REPÚBLICA DE CHILE
DIRECCIÓN REGIONAL
SERVICIO DE EVALUACIÓN AMBIENTAL
REGIÓN DE ATACAMA

RESUELVE CONSULTA DE PERTINENCIA DE INGRESO AL SEIA,
PROYECTO "AJUSTES DEL TRAZADO LTE 23 KV DE LA PLANTA
DESALINIZADORA ATACAMA DE ECONSSA".

RESOLUCIÓN EXENTA N°

035

Figura: Nuevo trazado de la LTE 23 kV

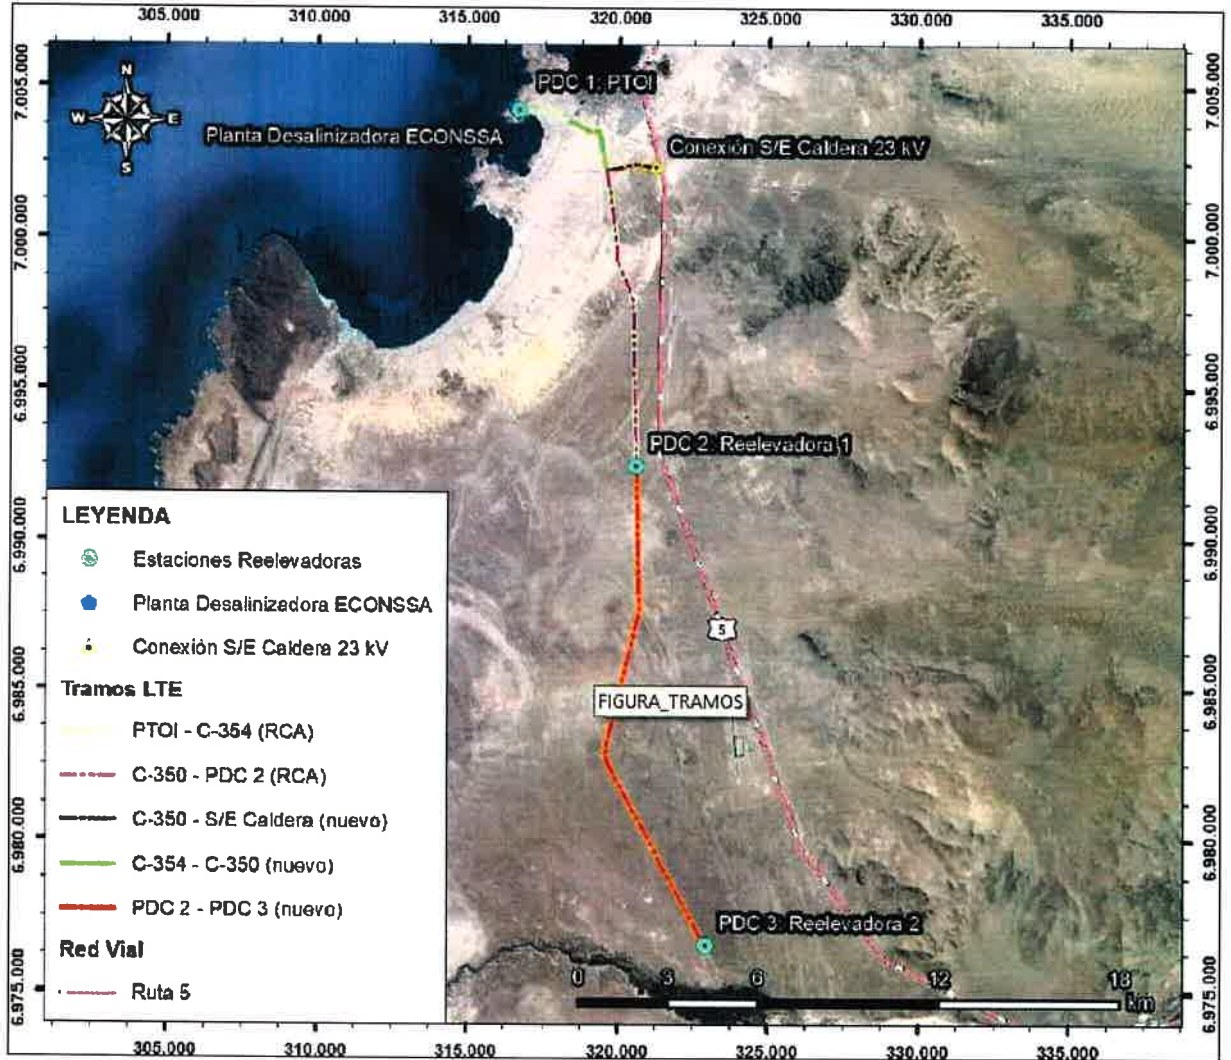
De esta forma, para permitir la conexión y el suministro eléctrico para la operación de la planta desalinizadora (PTOI) de Agua de Mar y sus estaciones reelevadoras de bombeo de agua (PDC's), se requiere extender la longitud de la LTE 23kV entregando continuidad al suministro. Los nuevos trazados consideran extender los tres tramos ya aprobados, dando una extensión completa del trazado de la LTE 23 kV de 18,1 km a 32,8 km. Para ello se requiere aumentar la cantidad de las estructuras indicadas en la RCA, de 300 a 547 postes,

y modificar la materialidad de los postes de madera aprobados, por postes de hormigón armado como se detalla en la sección 0.

En la siguiente Figura se presenta la ubicación de los nuevos trazados a incorporar por el Proyecto.
